**Avis de la Mission régionale d'autorité environnementale
de la région Nouvelle-Aquitaine
sur le projet de parc éolien de la Besse à Cherves-Châtelars et
Lésignac-Durand (16)**

n°MRAe 2019APNA81

dossier P-2019-7396

Localisation du projet : communes de Cherves-Châtelars et Lesignac-Durand (16)
Maître(s) d'ouvrage(s) : Volkswind France SAS
Avis émis à la demande de l'Autorité décisionnaire : Préfet de la Charente
en date du : 11 mars 2019
dans le cadre de la procédure d'autorisation : autorisation environnementale (ICPE)

Localisation et plan de masse du projet (source : étude d'impact, page 31,32 et 42) :

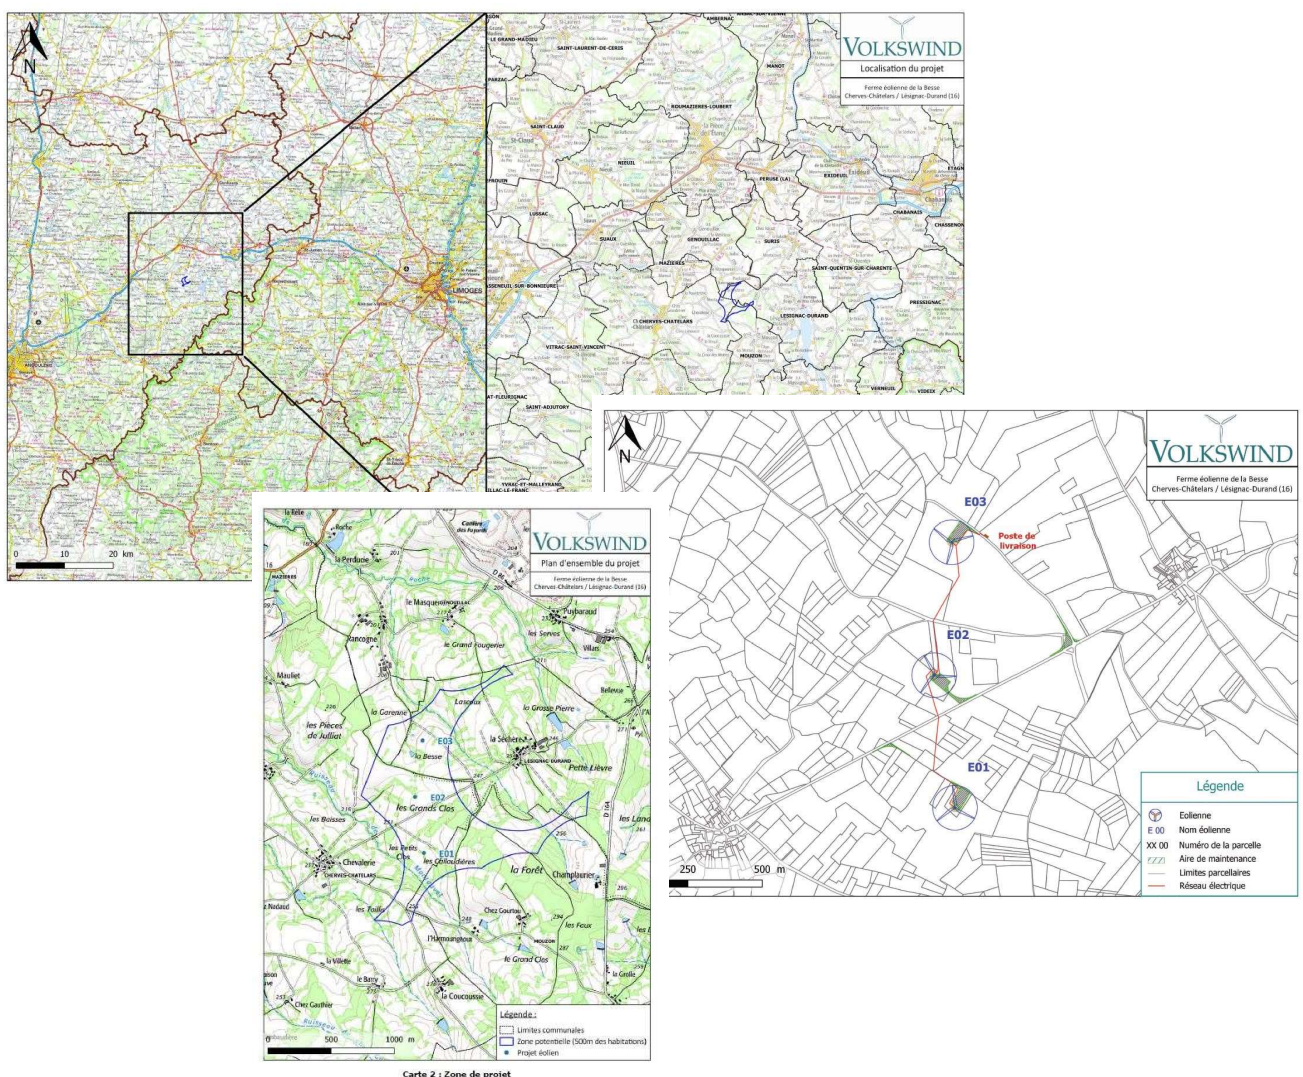
Le raccordement du poste de livraison au poste source de Loubert, sur la commune de Roumazières-Loubert distante de 7,5 km environ, est formulé sous forme d'hypothèse dans le dossier présenté. Ainsi les impacts du raccordement du parc éolien au réseau ne sont pas évalués, alors que le raccordement au réseau constitue une partie indispensable au fonctionnement du projet.

La durée d'exploitation du parc n'est pas précisée.

Carte 20 : Répartition des enjeux liés aux habitats naturels et à la flore

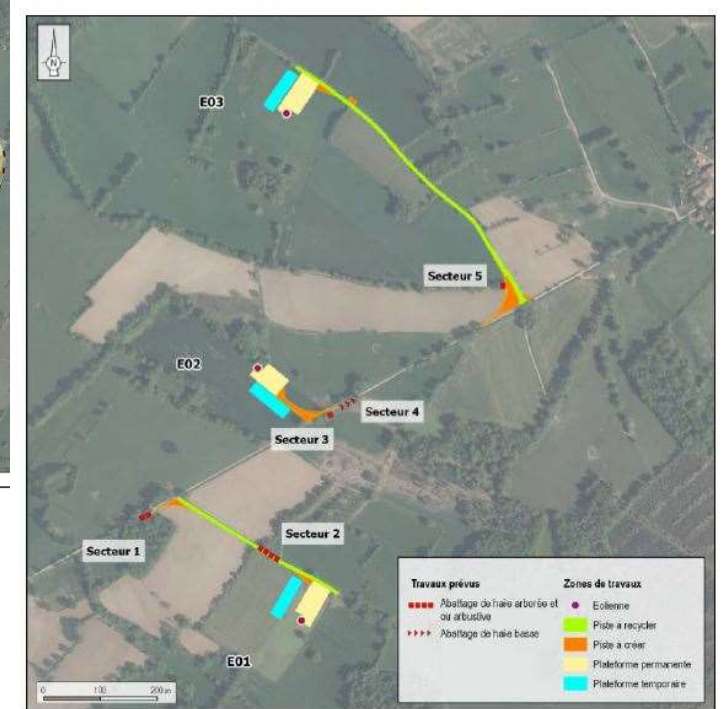
La MRAe relève qu'il aurait été appréciable, pour une meilleure lisibilité du projet, de pouvoir consulter une carte de synthèse des enjeux des milieux naturels avec le plan de masse du projet.
